ADZP-381-28/24

WYJAŚNIENIA TREŚCI SWZ

Zamawiający, działając na podstawie art. 135 ust. 2 ustawy z dnia 11 września 2019 roku Prawo zamówień publicznych (t.j. Dz. U. z 2023 r. poz.1605 z późn. zm.), prowadzonym w trybie **przetargu nieograniczonego** w przedmiocie: **"Zakup wyposażenia medycznego dla Oddziału Urologicznego i Onkologii Urologicznej oraz Poradni Urologicznej Szpitala św. Rodziny"** udostępnia poniżej treść zapytań do Specyfikacji Warunków Zamówienia (zwanej dalej "SWZ") wraz z wyjaśnieniami.

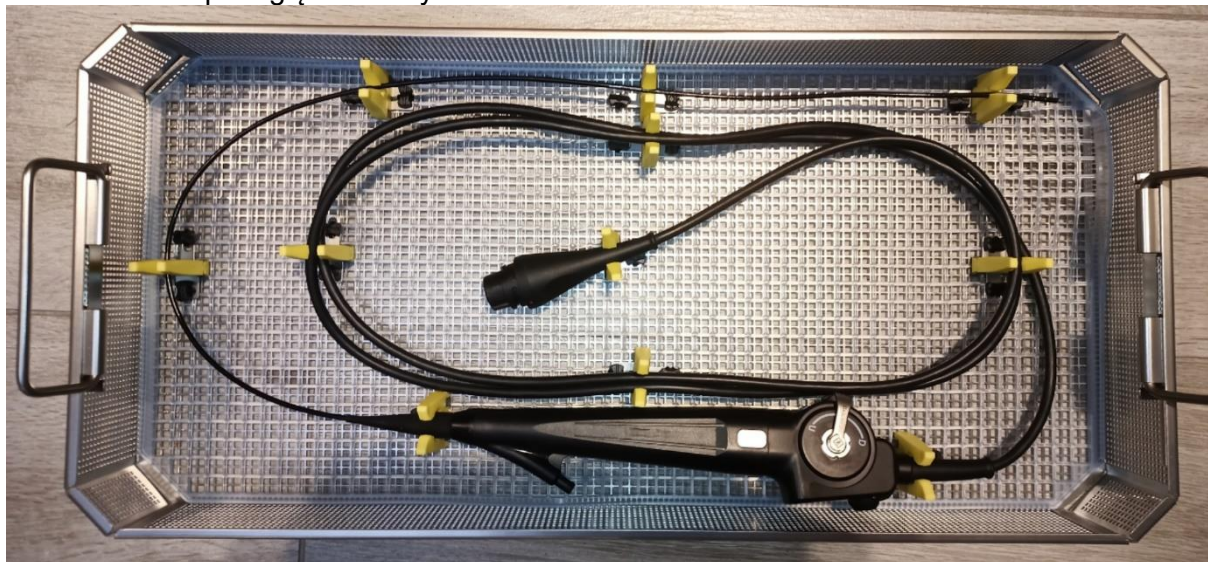
Pytanie nr 33: Dotyczy załącznika nr 2k do SWZ – Formularz cenowy – arkusz parametrów technicznych – Część 11 – System Morcelatora Urologicznego poz. V pkt. 41-43: Czy Zamawiający dopuści:

„Kosz stalowy perforowany, wykonany z jednego arkusza stali o wymiarach wewnętrznych 538 x 251 x 62 (mm). Uchwyty składane po bokach. Z pokrywą zamykającą. Perforacja dna kosza i pokrywy 4mm. Kosz wyłożony matą silikonową. Mocowania silikonowe z możliwością zmiany położenia umożliwiające bezpieczne zamontowanie ureterorenoskopu”.

Kosze do sterylizacji innych producentów jak Karl Storz, Olympus, Esculap spełniają wszelkie wymagania do prawidłowego procesu sterylizacji ureterorenoskopów giętkich firmy Hawk.

Proponowane przez nas w tym postępowaniu kosze do sterylizacji firmy Esculap pasują do oferowanych ureterorenoskopów i są najczęściej zamawianymi koszami.

Podany przez Państwa wymiar koszy faworyzuje tylko i wyłącznie jednego producenta, chociaż odbiegający nieco wymiar naszych koszy nie ma kompletnie wpływu na proces sterylizacji.

Poniżej zdjęcie proponowanego kosza firmy Esculap z ułożonym do sterylizacji ureterorenoskopem giętkim firmy Hawk.

Odpowiedź: Tak, Zamawiający dopuszcza.
